**MAPA DO CELÓW PROJEKTOWYCH
SKALA 1 : 500**

UZGODNIENIE NR 375/2016 z dnia 27.10.2016

Tytuł rysunku	PROJEKT ZAGOSPODAROWANIA TERENU -część 2- ZAŁĄCZNIK GRAFICZNY DO UZGODNIEŃ	FIRMA PROJEKTOWO-USŁUGOWA LILIANA WOJCIECHOWSKA-ZGRAJA <small>ul. Wyzwolenia 1/7 58-100 Świerka, tel. 454 112 945, biuro@projmap.pl</small>	
TEMAT	Budowa sieci wodociągowej w ulicy Sadowej w Wałbrzychu działka nr 282 dr AM6 obręb Poniatów 11	PROJEKT BUDOWLANO-WYKONAWCZY BRANŻA SANITARNA	
Inwestor	Wałbrzyskie Przedsiębiorstwo Wodociągów i Kanalizacji Sp. z o.o. ul. Wyzwolenia 39, 58-300 Wałbrzych	Skala rysunku	1:500
Lokalizacja inwestycji	ul. Sadowa, Wałbrzych działka nr 282 dr, część działki nr 259/1 AM6 obręb Poniatów 11	Data	07.10.2016
PROJEKTANT:	inż. Liliana Wojciechowska-Zgraja upr.nr 283/99/DUW	Nr rysunku	S-02
ASYSTENT PROJEKTANTA:	mgr inż. Aleksandra Kacza

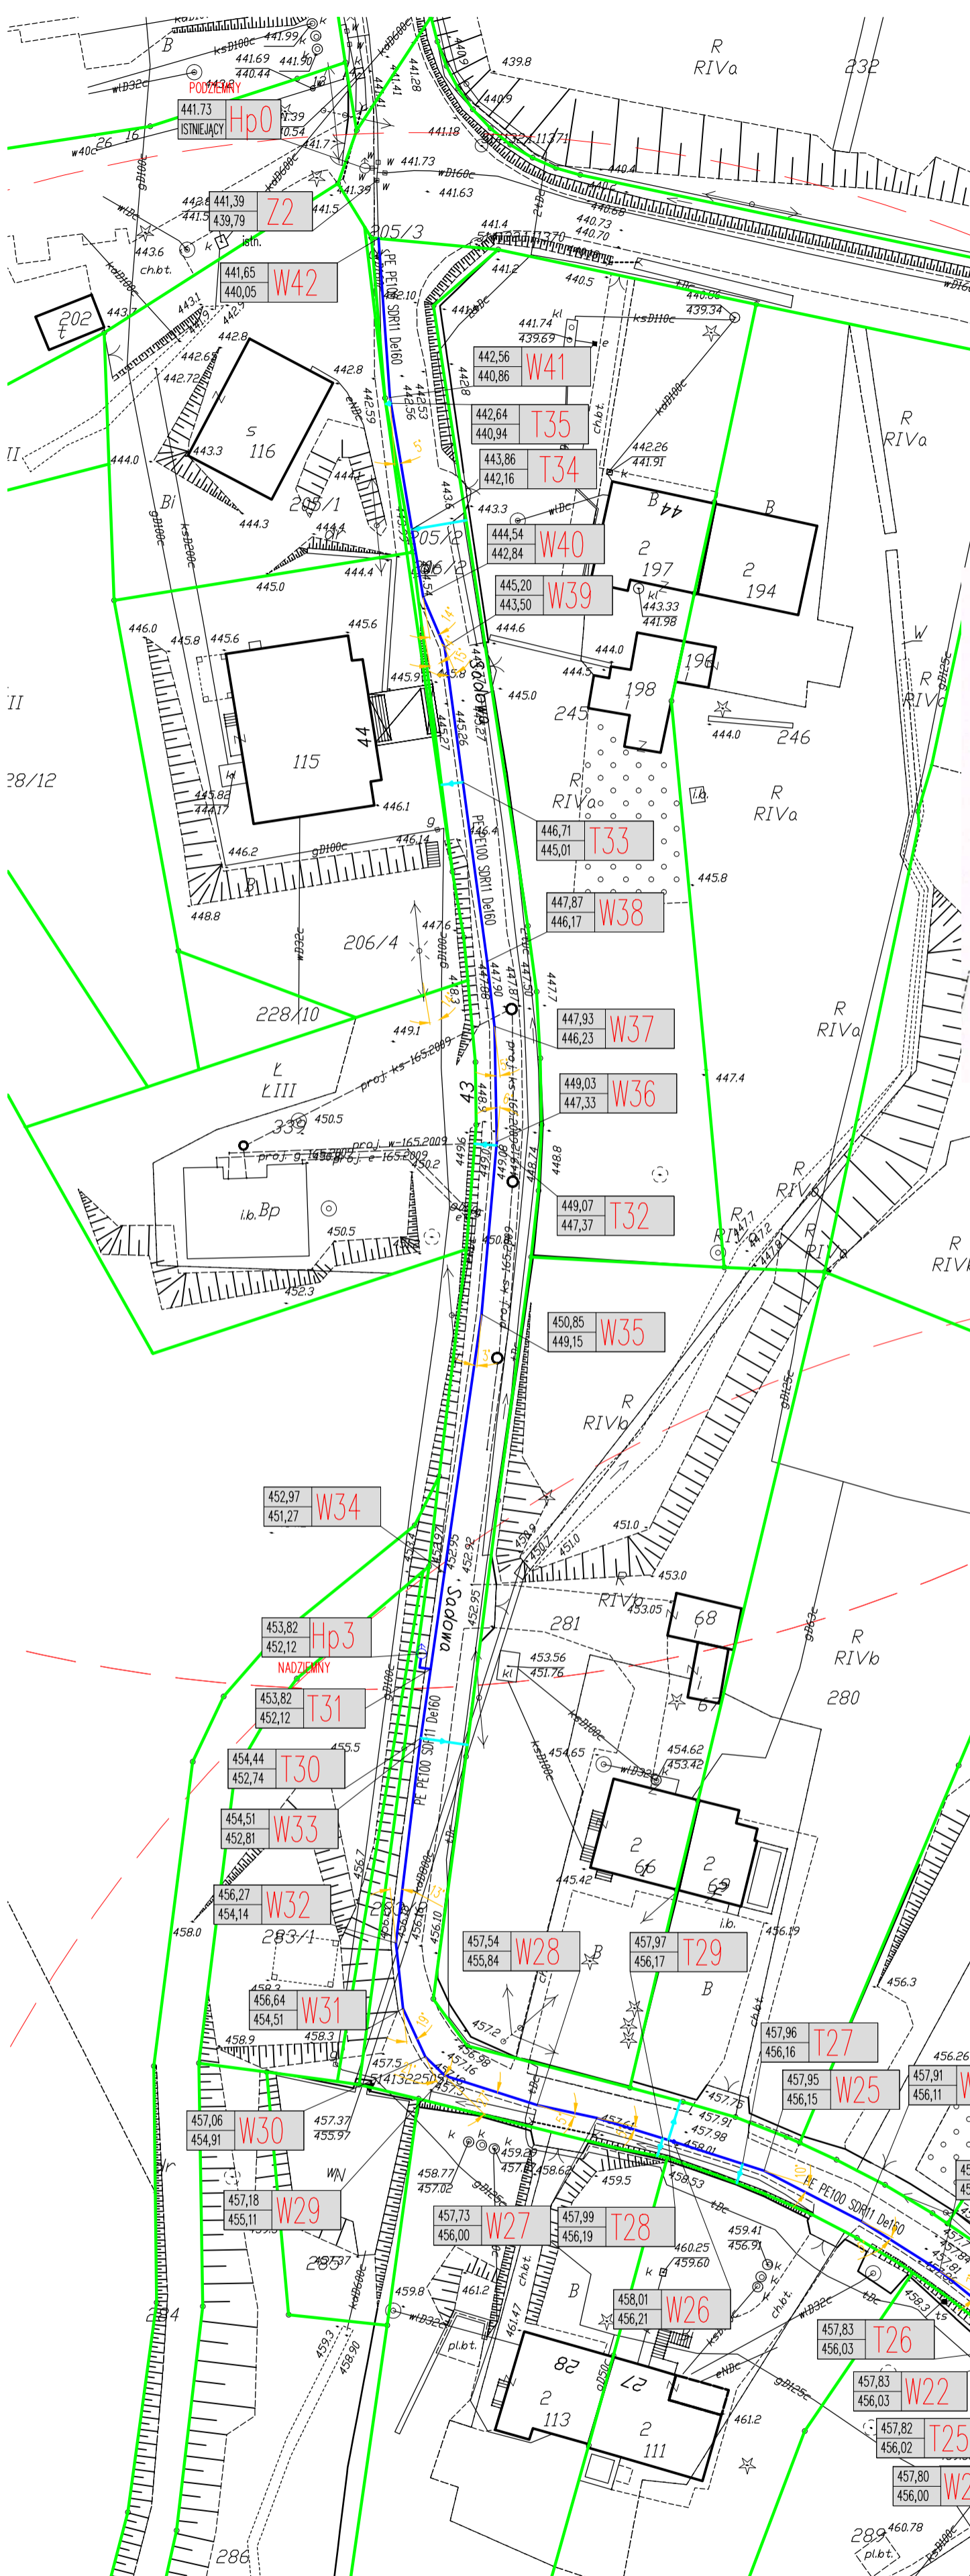
Projekt uzgodniono w WPWiK Sp. z o.o. w zakresie warunków przyłączenia nieruchomości do sieci wodociągowej, kanalizacji sanitarnej pod warunkiem

zastosowania się do następujących uwag:

o rozpoczęciu robót należy powiadomić pisemnie WPWiK Sp. z o.o. z jednoczesnym złożeniem uzgodnienia projektu na budowę przyłączy: wodociągowego, kanalizacji sanitarnej do nieruchomości. Uzgodnienie jest ważne 2 lata od daty jego dokonania.
